GMINA MIEJSKA
GIŻYCKO

ZP.271.1.8.2023.MB

ZAPYTANIA I WYJAŚNIENIA ORAZ MODYFIKACJA SWZ NR 3

W związku z otrzymanymi zapytaniem w postępowaniu o udzielenie zamówienia publicznego pn.: „Przebudowa i rozbudowa budynku dawnego kina „Fala” na Giżyckie Centrum Pokoleń – etap I” – w formule zaprojektuj i wybuduj Zamawiający na podstawie art. 284 ust. 2,3, 6 oraz art. 286 ust. 1, 5 – 7, 9 ustawy z dnia 11 września 2019 r. Prawo zamówień publicznych (tekst jednolity Dz. U. z 2022 r. poz. 1710 z późn. zm.) wyjaśnia treść Specyfikacji Warunków Zamówienia (SWZ) i dokonuje jej modyfikacji.

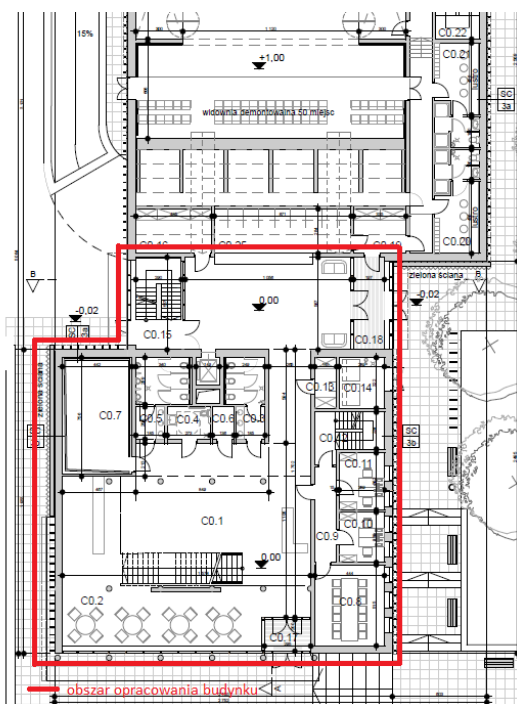
Proszę o zaznaczenie na rzutach obszar przedmiotu zamówienia w zakresie robót budowlanych. Wg koncepcji elementy nowoprojektowane „wchodzą” w bryłę zabytkową, ale rozbudowa części zabytkowej nie stanowi przedmiotu zamówienia.

Zamawiający poniżej przedstawia załącznik graficzny obrazujący zakres robót budowlanych dotyczący budynków w przedmiotowym postępowaniu. Zakres jest identyczny dla wszystkich kondygnacji.
